Radny RM Elku  
Robert Klimowicz  
Zapytanie nr 7 z odprawy  
publicznej z 29.09.2022 r.  
z V/54  
PRZEWODNICZĄCY  
RADY MIASTA ELKU  
Włodzimierz Szelązek

W związku z zapytaniem z dnia 28 września 2022 r. ws. paneli solarnych usytuowanych przy Parku Wodnym, przedkładam odpowiedź Dyrektora Miejskiego Ośrodka Sportu i Rekreacji w Elku w przedmiotowej sprawie (wraz z protokołem przeglądu technicznego ww. urządzeń). Pragnę również zapewnić o tym, iż samorząd dokłada wszelkich starań, by każdą inwestycję miejską realizować z odpowiedzialnością w oparciu o istniejące przepisy prawa.

## Protokół techniczny z przeglądu instalacji kolektorów słonecznych

Obiekt: Park Wodny w Ełku ul. Marsz. J. Piłsudskiego 29, 19-300 Ełk

3

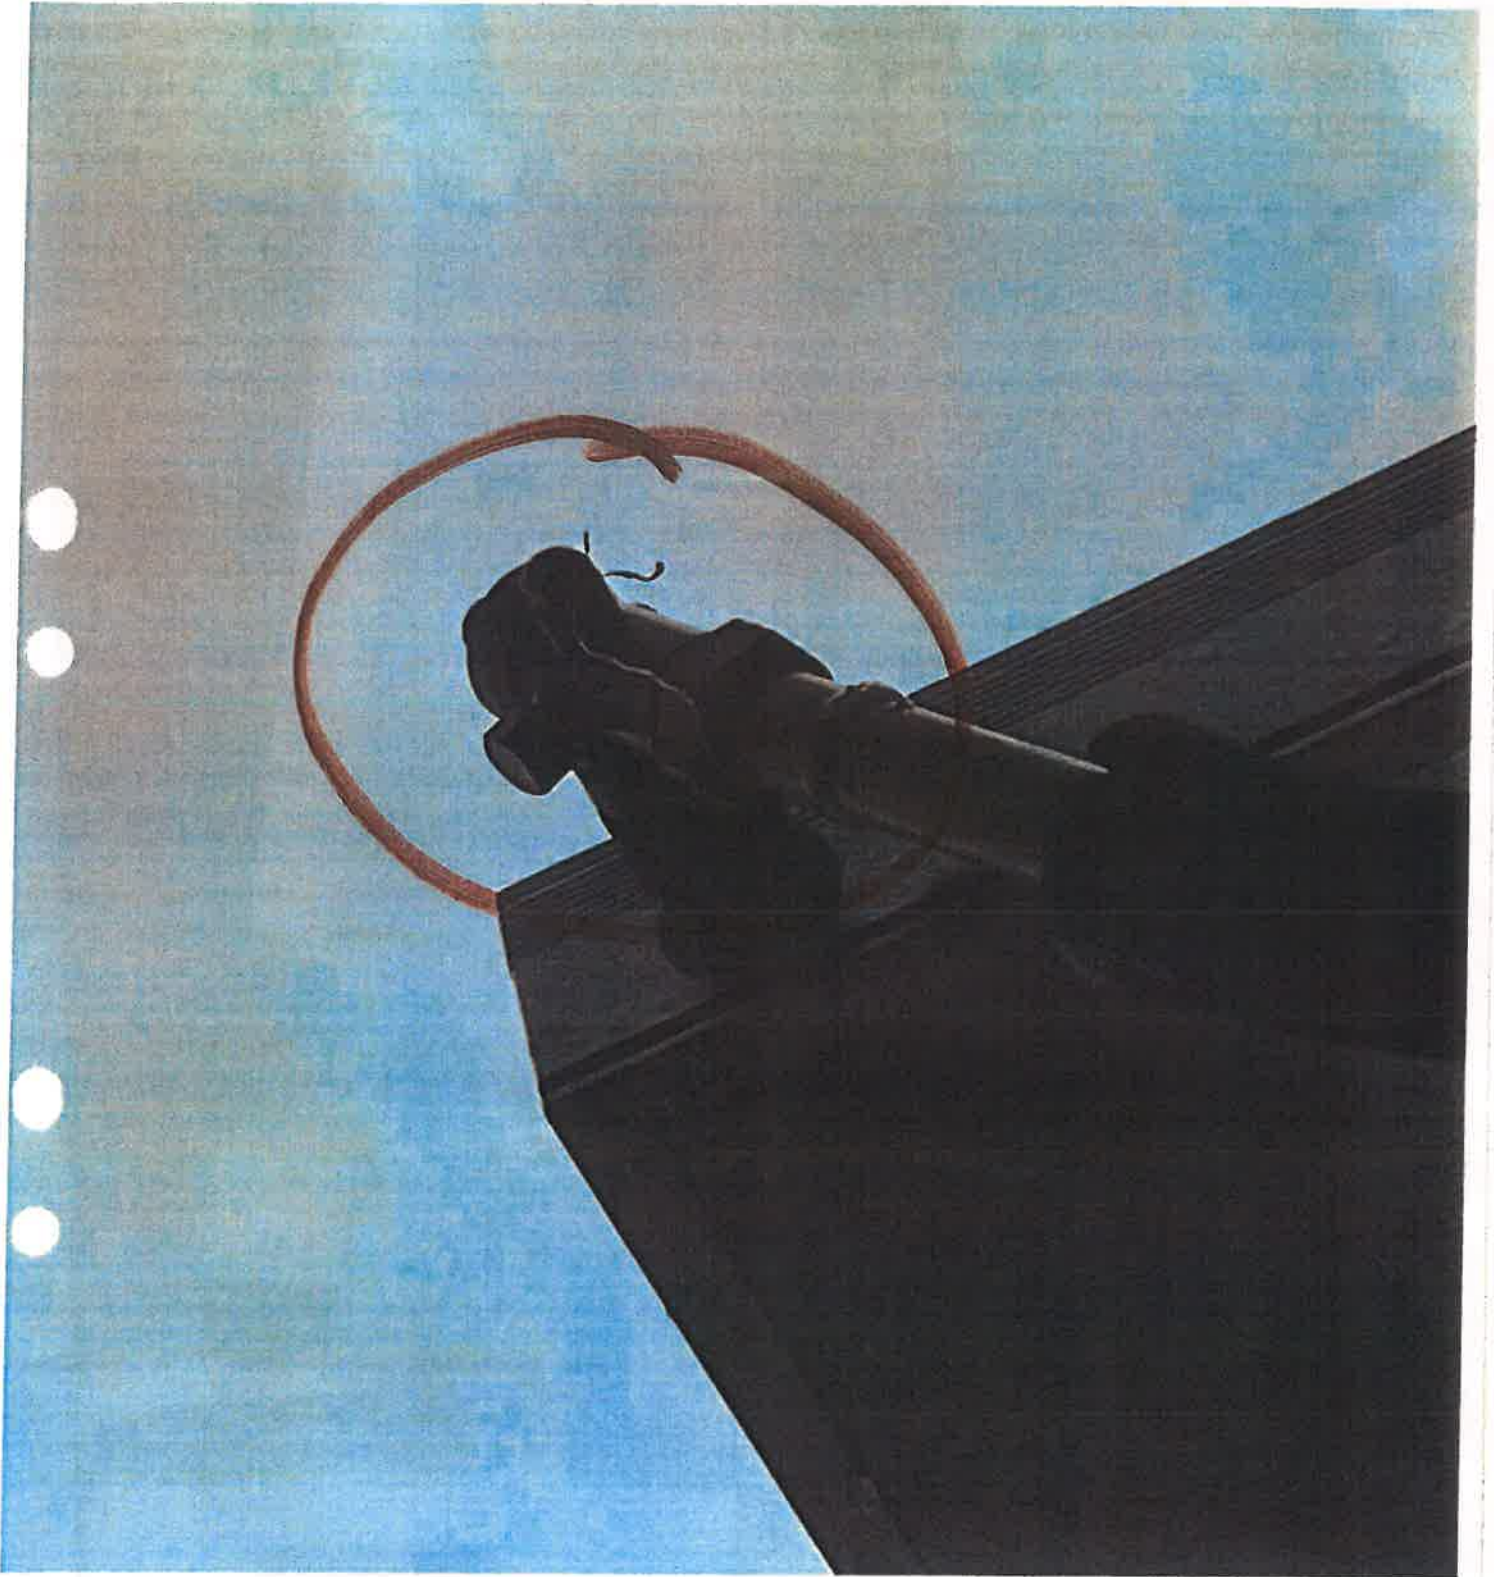
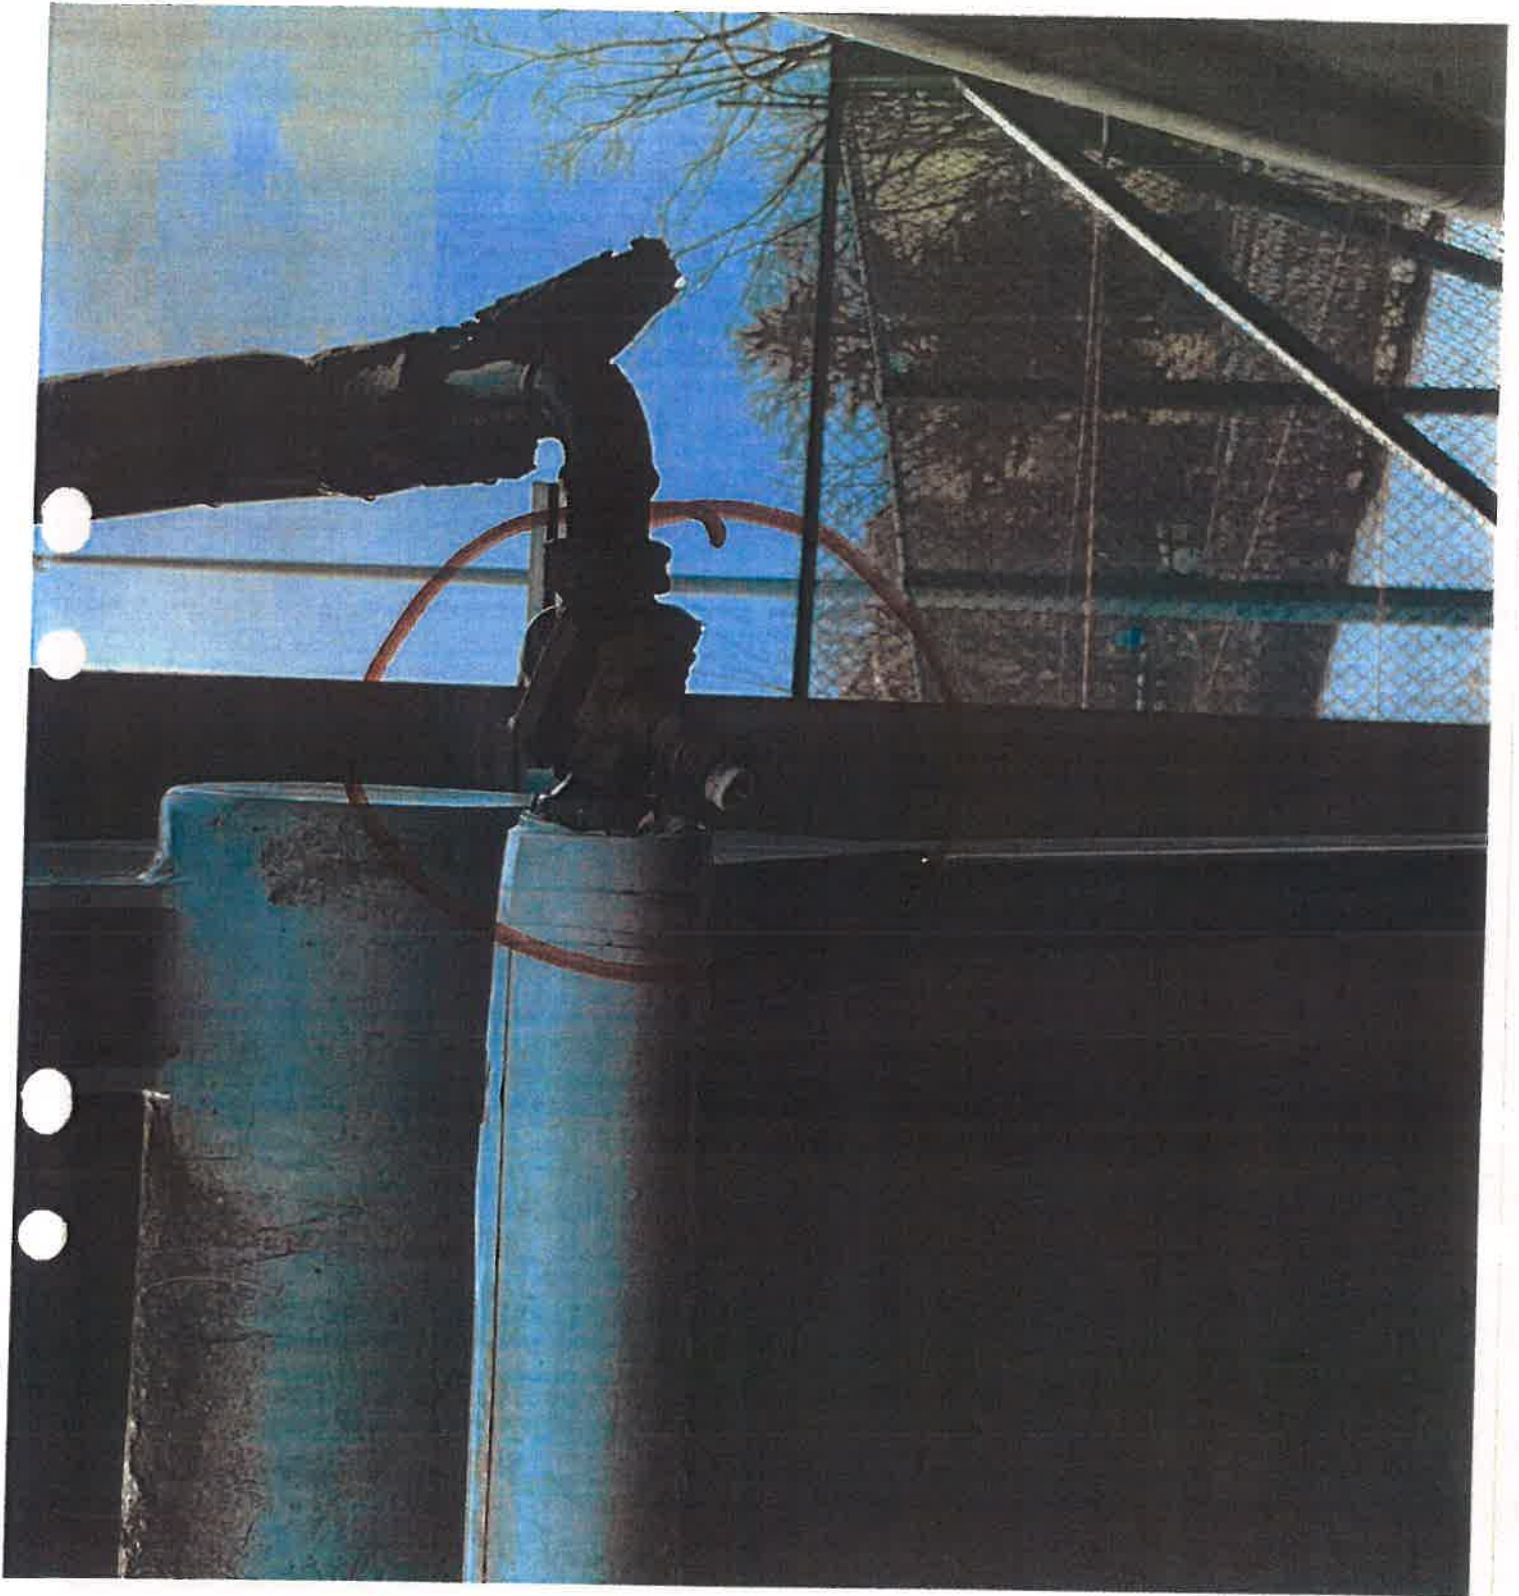
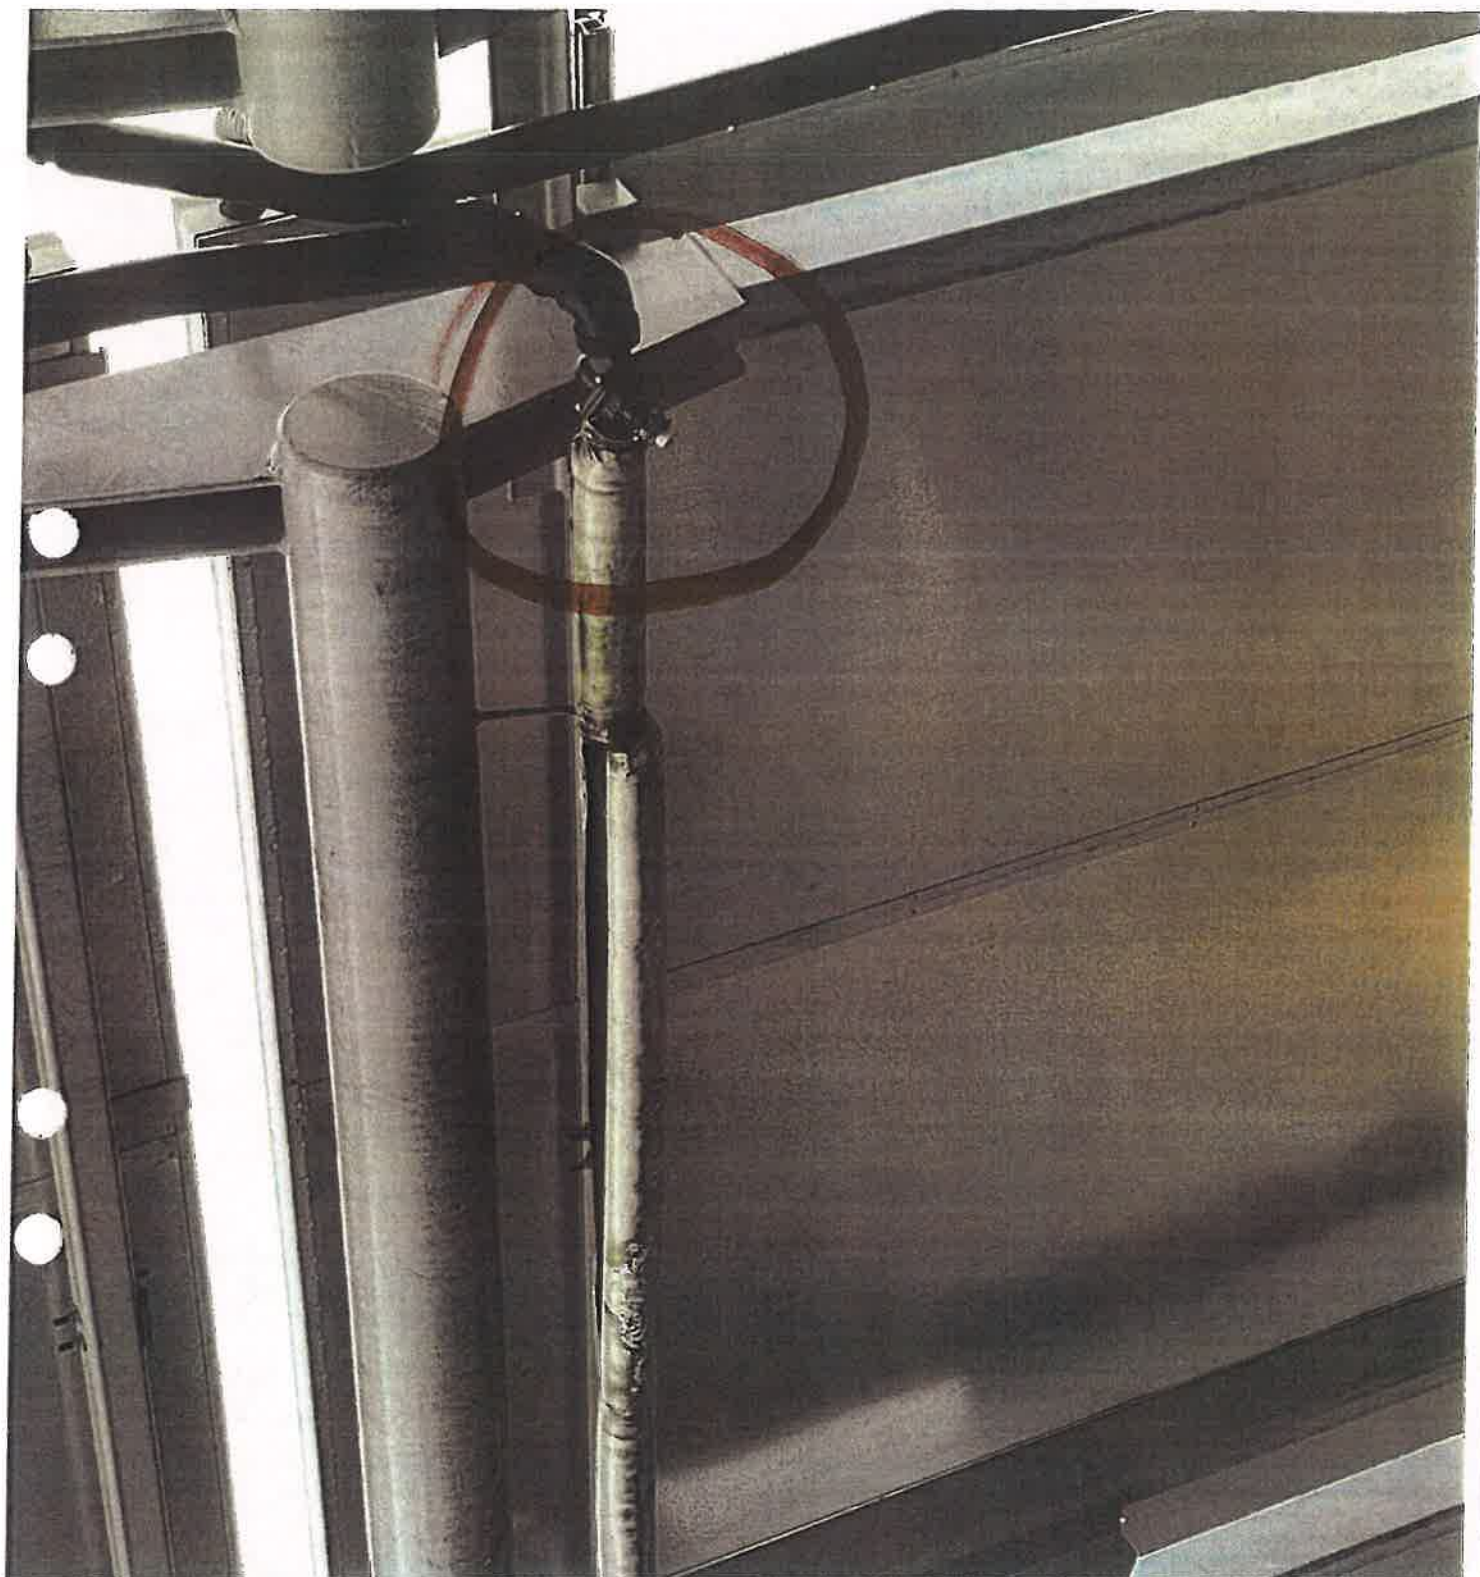
- wszystkie regulatory przepływu są uszkodzone i należy je wymienić
- wszystkie separatory powietrza (odpowietzniki) są uszkodzone i należy je wymienić

W/w uwagi widać na zdjęciach 3/1,3/2,3/3,3/4,3/5,3/6,3/7,3/8,3/9,3/10
